Überprüfung der Öffnungsvorrichtung und der Türausrichtung

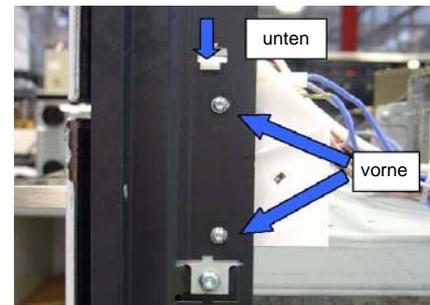
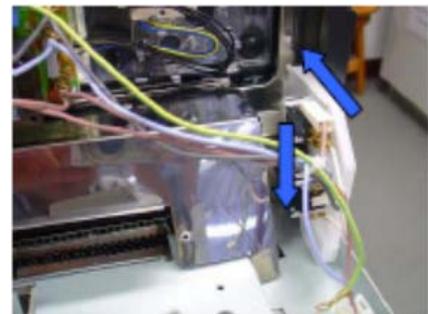
Während des ersten Produktionszyklus der neuen Mikrowellen-Kompaktgeräte im Werk von Teka Portugal kam es manchmal zu Problemen mit der Halterung der Mikroschalter für die Tür und mit der Ausrichtung der Tür. Diese Probleme waren auf eine falsche Befestigungsposition der Halterung zurückzuführen, die letztendlich dazu führte, dass auch bei geschlossener Tür die Schalter nicht betätigt wurden, wodurch das Gerät nicht funktionierte. Außerdem kam es zu starken Transportbewegungen.

1. Die Position des Kastens für die Schließvorrichtung (rechts und links). Dieser Kasten muss fest in den Halteklammern fixiert sein und bündig mit der vorderen Ofenkante abschließen (rechter Kasten: ET-Nr. 528925, linker Kasten: ET-Nr. 528926).
2. Für eine bessere Passgenauigkeit wurde die Form der schwarzen Originalkästen überarbeitet. Zur Unterscheidung sind sie in weiß unter der gleichen Et-Nr. erhältlich.

Hin und wieder tritt das Problem nach mehrmaligem Gebrauch oder nach längerem Grillen auch bei den neu gestalteten Halterungen auf. Durch die Ausdehnung der Metallabschirmung des Backofens drückt diese die Schalterhalterung aus ihrer Position. In diesem Fall muss die Unterseite der Halterung, die die Ofenabschirmung berührt, durch Abschleifen oder Abschneiden um etwa 2 mm gekürzt werden.
